改善箇所説明図

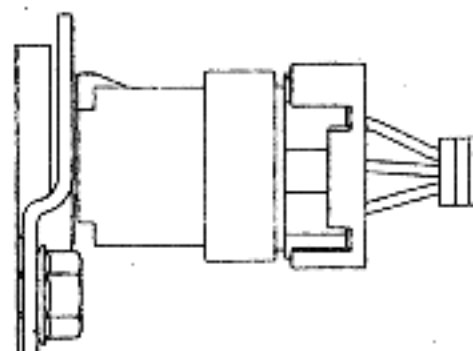
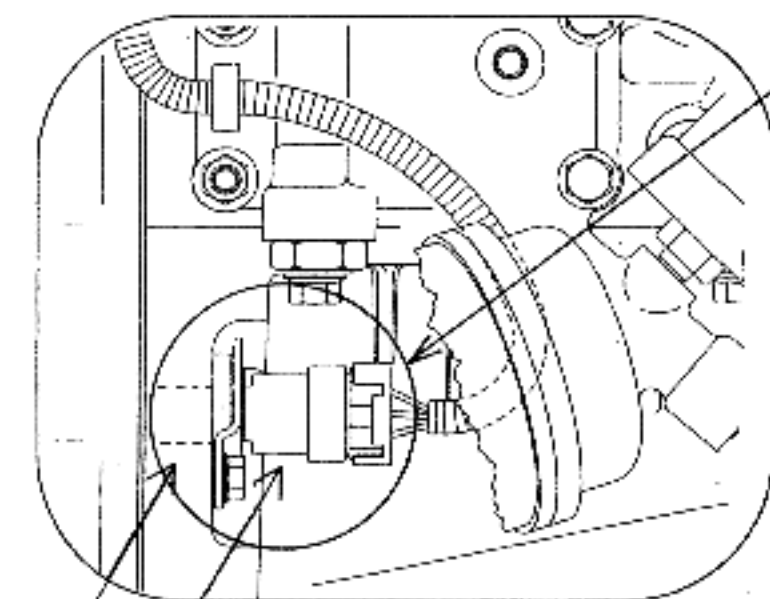
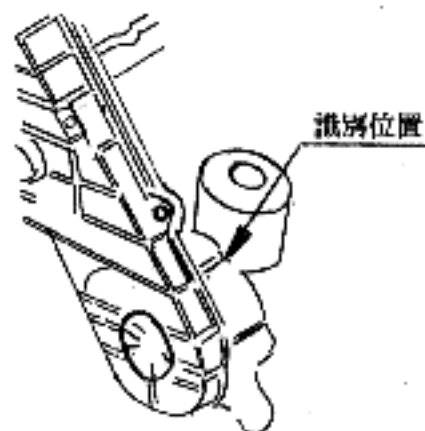
電子制御式燃料噴射方式の原動機において、クランクの回転速度を検出するセンサのコネクタ部の絶縁が不適切なため、当該コネクタ部に水等が浸入した際に回転速度の検出が不安定になり、最悪の場合、原動機が停止し、再始動できなくなるおそれがある。

全車両、コネクタ内部にグリースを充填する。
なお、コネクタ内部が錆びているものは良品と交換する。

識別：エンジン左前方のギアケース側面に青色ペンキを塗布する。
